1.1 CONCEPTO TÉCNICO No. CT:	**6356**
1.2 ÁREA:	Técnica y de Gestión
1.3 COORDINACIÓN:	Investigación y Desarrollo
1.4 REFERENCIA CRUZADA RADICADO FOPAE:	2011ER14900
1.5 RESPUESTA OFICIAL No.	RO-51299

2.1 SOLICITANTE:	CURADURÍA URBANA No. 5
2.2 PROYECTO:	Carrera 4 No 71-58
2.3 LOCALIDAD:	4. Chapinero
2.4 UPZ:	88. El Refugio
2.5 BARRIO O SECTOR CATASTRAL:	Bellavista
2.6 DIRECCIÓN:	Carrera 4 No 71-58
2.7 CHIP:	AAA0094EARJ
2.8 MANZANA CATASTRAL:	28
2.9 PREDIO CATASTRAL:	20
2.10 ÁREA (Ha):	0.073024 (*)
2.11 FECHA DE VISITA:	Noviembre 03 de 2011

Figura 1. Localización general del proyecto ubicado de la Carrera 4 No 71-58 en el Plano Normativo de Amenaza por Remoción en Masa del POT (Decreto 190 de 2004), el cual se encuentra en amenaza ALTA.

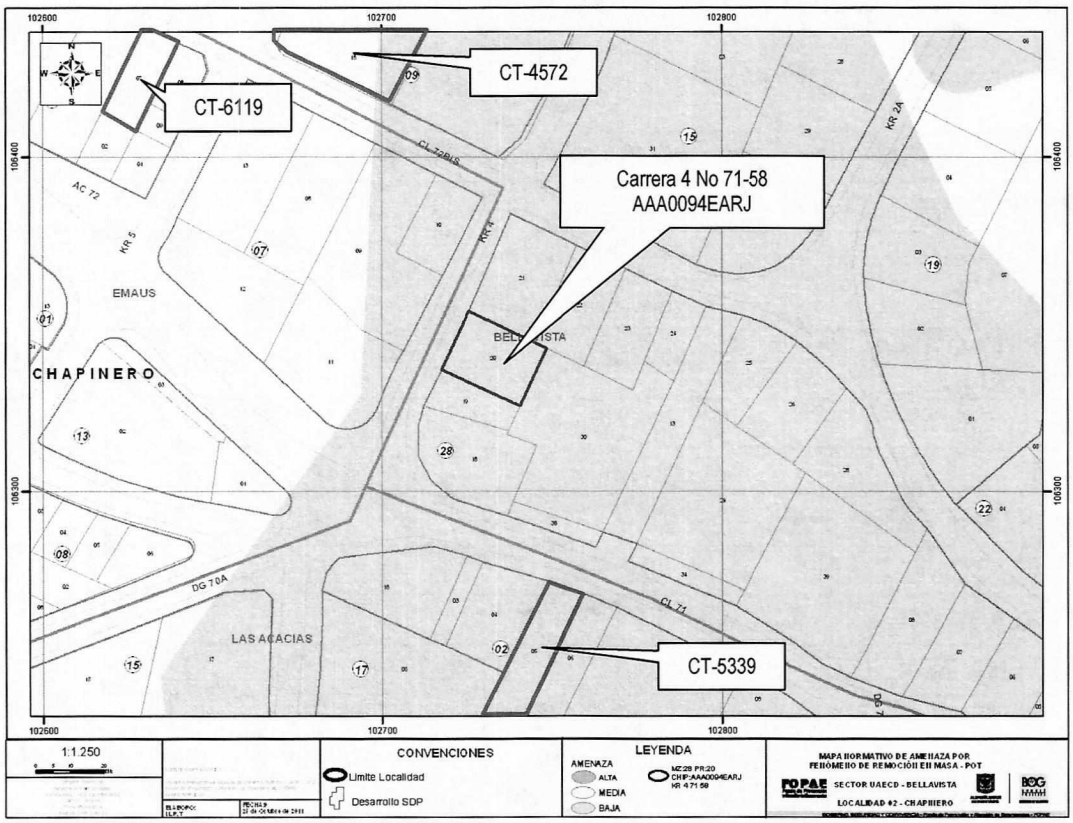
Conforme con el plano normativo de "Amenaza por Remoción en Masa" del Plan de Ordenamiento Territorial de Bogotá - POT, el sector del proyecto ubicado de la Carrera 4 No 71-58, de la Localidad de Chapinero, se encuentra en una zona de AMENAZA ALTA por procesos de remoción en masa (Figura 1).

Fotografía No. 1. Predio en donde se desarrollará el proyecto, ubicado en la Carrera 4 No 71-58 de la localidad de Chapinero.

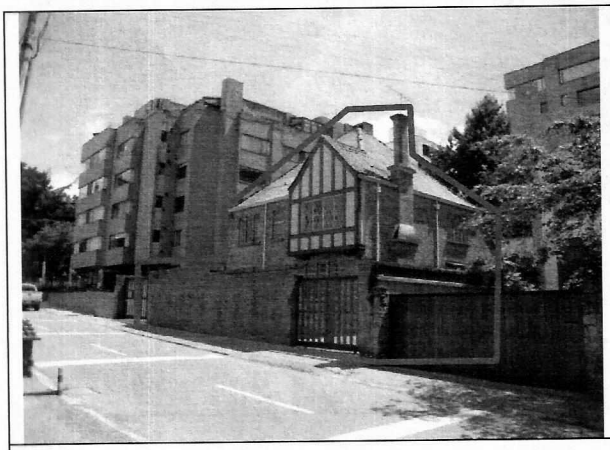
En el momento de la visita, en el predio objeto del presente concepto, se encontraba construida una edificación de dos (2) pisos de altura construida en mampostería simple, sin evidencias de afectación por procesos de remoción en masa de carácter local, ni de carácter general en el área del proyecto o sus zonas aledañas.
